Oggetto: **[ID_VIP: 10214] Tuscania (VT)**

“Progetto definitivo di un impianto solare agrivoltaico connesso alla RTN della potenza nominale di 92,048 MWp denominato LorentzEnergy e delle relative opere di connessione alla RTN ricadenti nel Comune di Tuscania (VT)”.

RICHIESTA INTEGRAZIONI DOCUMENTALI DEL MINISTERO DELLA CULTURA

Fig. 1 Stralcio elaborato VIA TAV16 – Dettaglio mitigazioni.

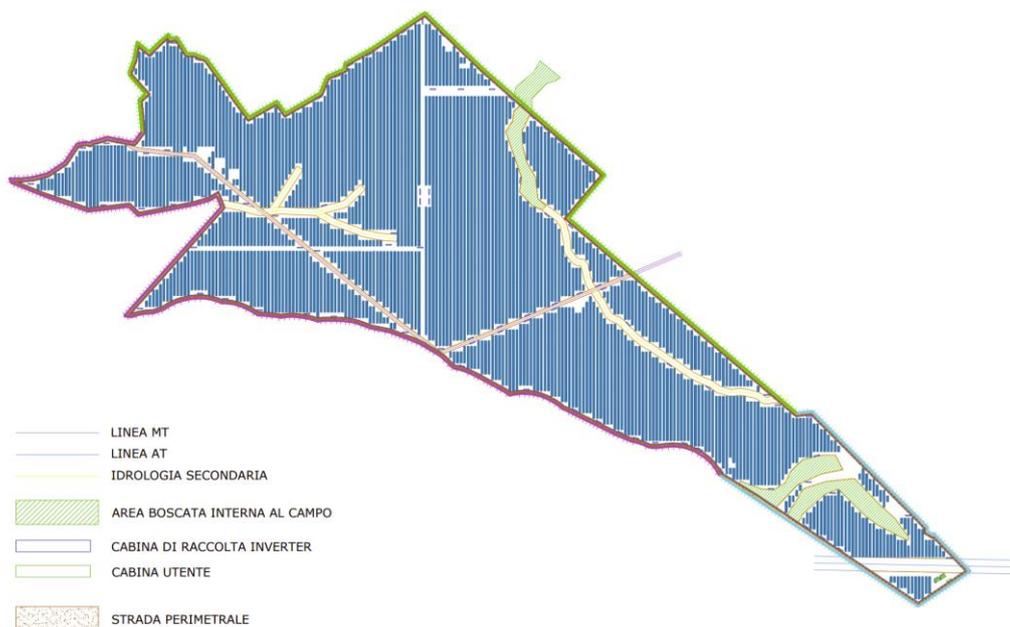
9) PROGETTO PAESAGGISTICO QUOTATO DELLE OPERE DI MITIGAZIONE, di revisione ed integrazione dell'elaborato presentato in integrazione e denominato "VIA_TAV16_-_Dettaglio_mitigazioni" (cfr. Fig.1), redatto da professionista paesaggista, rappresentato in scala adeguata, corredato di planimetrie e sezioni altimetriche, e render e fotoinserti. Che approfondisca, argomentando le scelte progettuali relative alla componente vegetazionale, il progetto relativo alle opere di mitigazione perimetrali e alla vegetazione interna all'impianto collocata tra i tracker e i filari di pannelli con esplicitazione delle dimensioni (profondità, lunghezza e altezza).

Nel progetto le opere **di mitigazione attualmente previste, dovranno essere riconfigurate attraverso una disposizione naturale e non geometrica, prevedendo gruppi di elementi vegetazionali multispecie**. Dovrà essere previsto l'aumento della profondità e della varietà della composizione delle fasce di mitigazione, mediante idonea scelta di specie arboree e arbustive autoctone. Dovrà essere **"valorizzata" la vegetazione esistente interclusa**, mediante soppressione delle file fotovoltaiche prossime ad essa, per conferire maggiore respiro e inserimento di idonea fascia di protezione vegetata da realizzarsi con vegetazione autoctona e coerente con la vegetazione esistente dopo opportuno rilievo e schedatura.

Fig. 5 individuazione sulle Tav.B e A del PTPR della Proposta di dichiarazione denominata “Arrone” dei due impianti, ID10214 (punto giallo) in valutazione e ID 9590 (punto rosso)

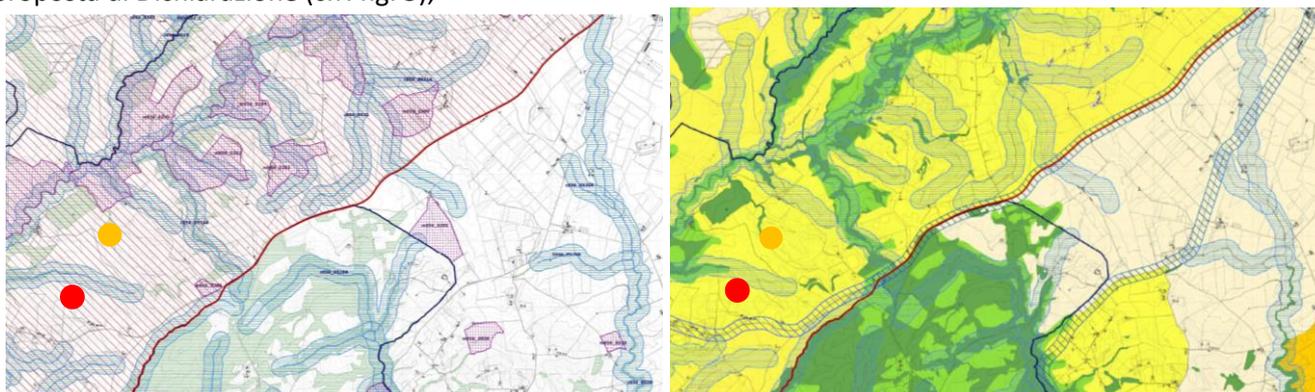
Nel merito, si precisa che le aree assoggettate a tutela diretta del Codice (art.136) non possono essere ritenute “Idonee” alla localizzazione degli impianti da FER, ai sensi dell’art. 20 del D.Lgs. 199/2021, sarebbe pertanto, auspicabile che il Proponente individuasse fin d’ora un altro sedime al di fuori dell’area oggetto della proposta di Dichiarazione (cfr. fig. 5);
